Požadavek zhotovitele na změnu č.1
Projekt: „Karlovy Vary, Ulice Nákladní - chodník a opěrné stěny“

**Karlovy Vary, chodník v ulici Nákladní - prodloužení chodníku
ZL 01**

číslo projektu: 21SP019

SKRYTÉ BĚTONOVÉ KONSTRUKCE V CHODBIKU

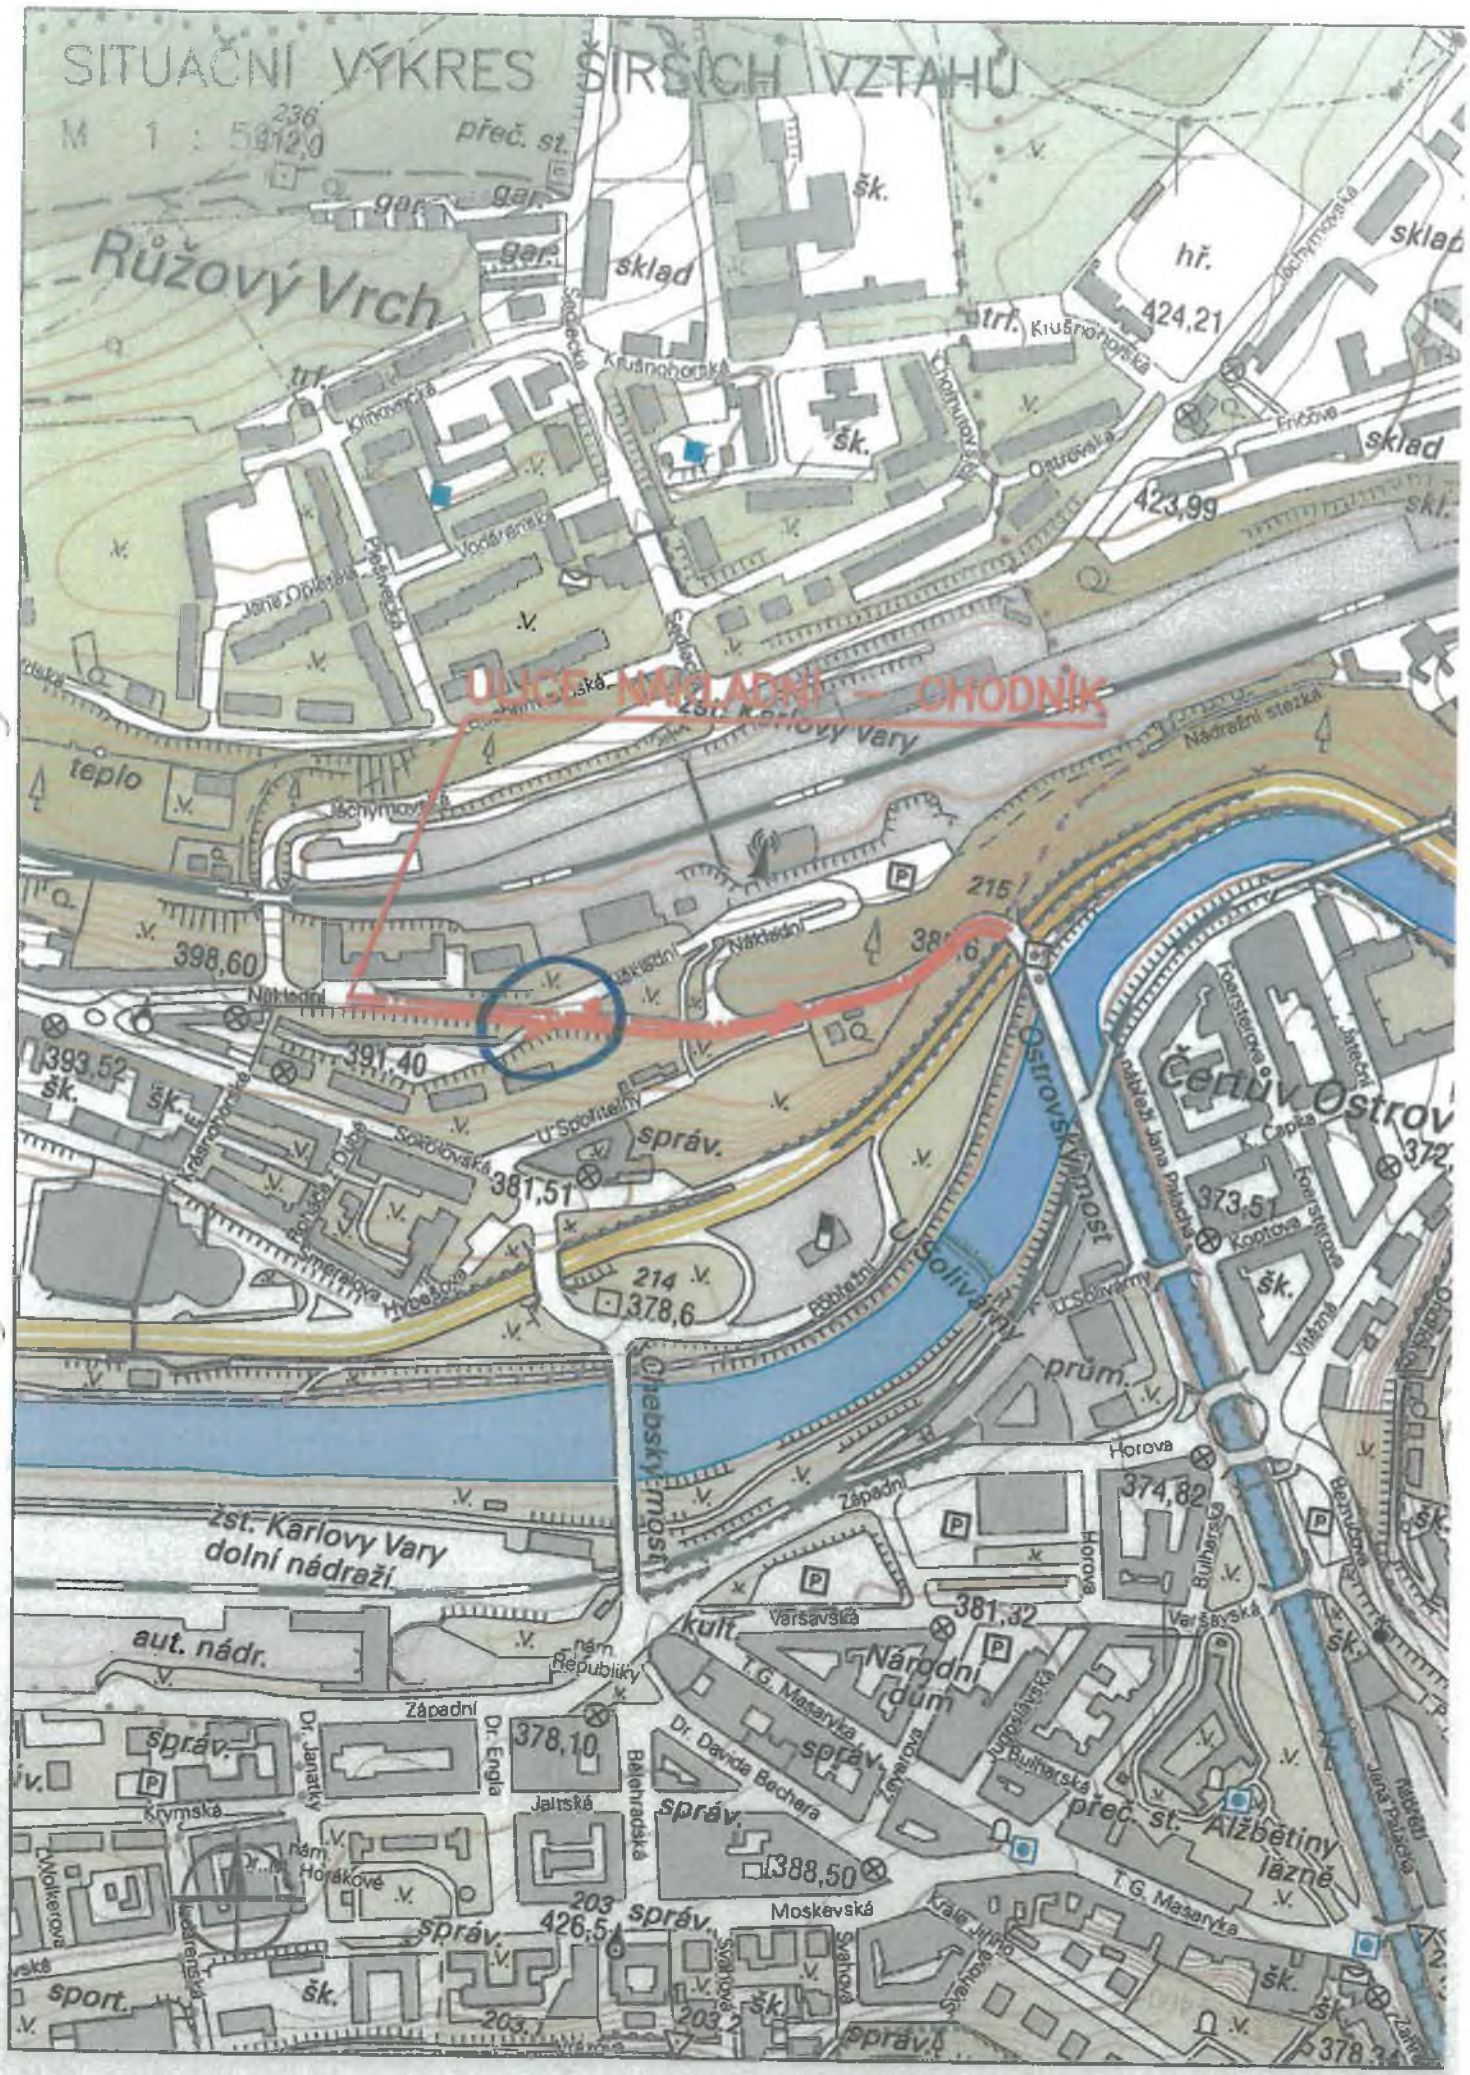
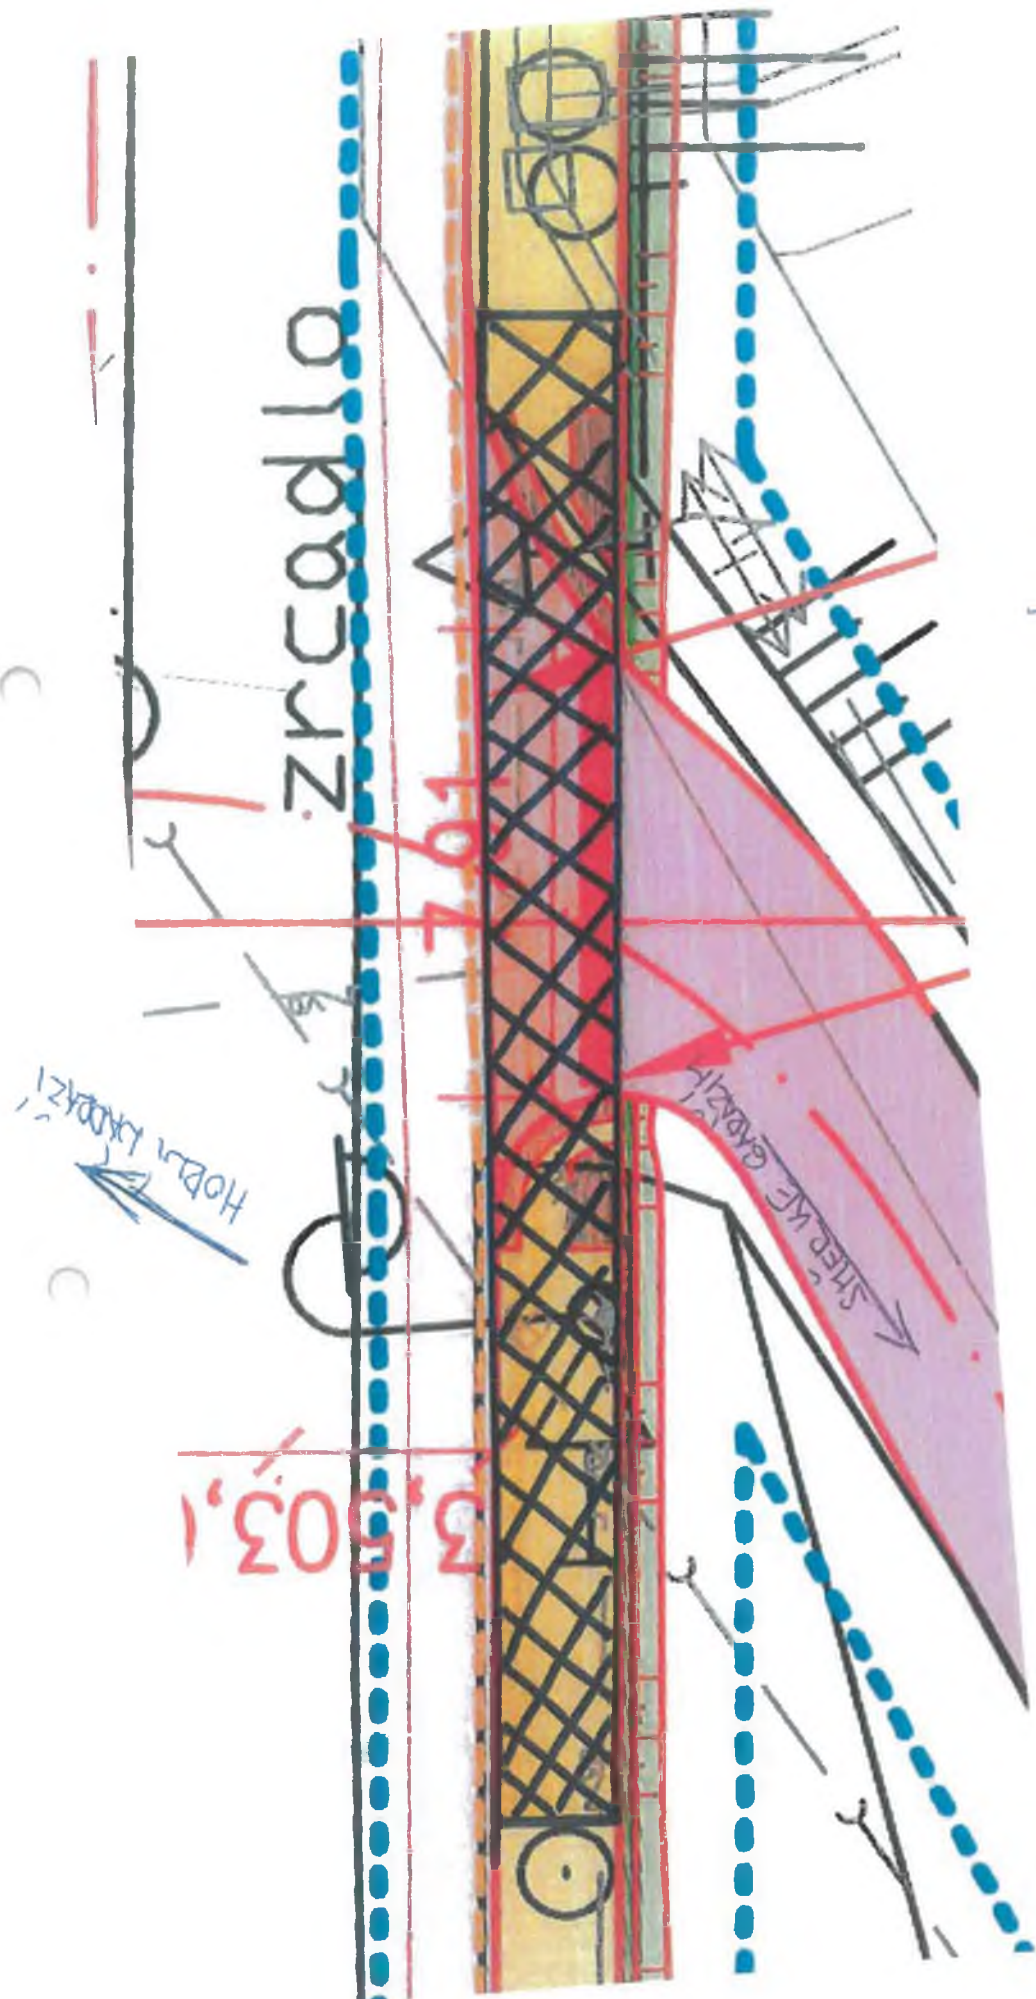
Při provádění zemních prací v rozsahu projektové dokumentace byly v místě sjezdu ke garážím nalezeny skryté betonové konstrukce, zřejmě pozůstatky z dob minulých. Z důvodu dodržení skladby chodníku byly tyto betony odstraněny. Jedná se o dodatečný požadavek objednatele.

Betonová konstrukce bránila zhotovení konstrukčních vrstev v chodníku a v jednom místě vyčnívala nad novou niveletu chodníku
